项目工作联系单	表格编号	
		文件编号

发文编号：杭绍台设计[2021]环保 04 号 拟稿：张安宇 党辉

主 题：关于《关于提供杭绍台铁路绍兴段隔声窗施工图相关技术资料的函》（杭绍台函（2021）96 号）的回复

1. 《国家建筑标准设计图集 16J607 建筑节能门窗》16J607（12 页）
2. 《国家建筑标准设计图集 16J607 建筑节能门窗》16J607（13 页）
3. 《国家建筑标准设计图集 16J607 建筑节能门窗》16J607（A-7 页）

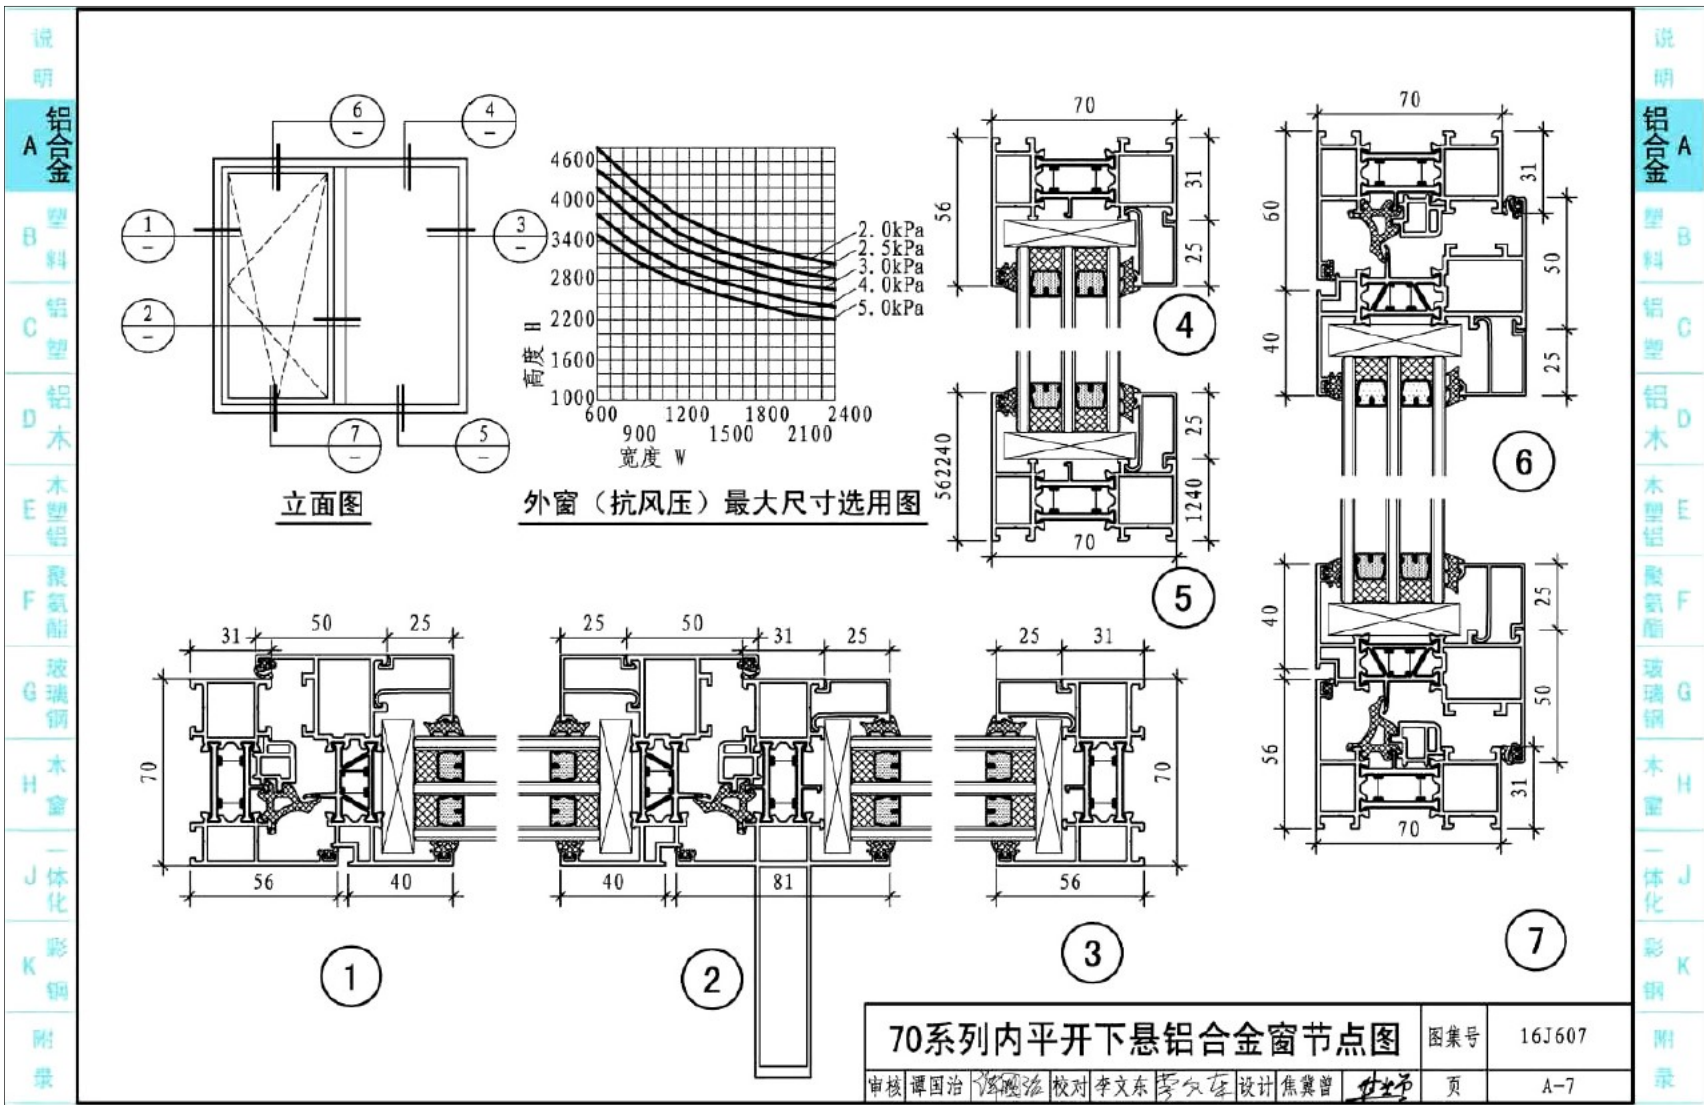
2. 隔声窗设计选用参考图集《国家建筑标准设计图集 16J607 建筑节能门窗》，其中隔声量 $\geq 35\text{dB}$ 的隔声窗采用 70 系列内平开下悬断桥铝窗，玻璃配置及规格型号为 5+12A+5+12A+5mm，详见附图：图集 16J607（12、13、A-7 页）。确实因原窗框墙体厚度不足，隔声窗可采用不低于 5+9A+5+9A+5mm 三层断桥铝材质。隔声窗验收标准采用《铝合金门窗》（GB/T8478-2020）。
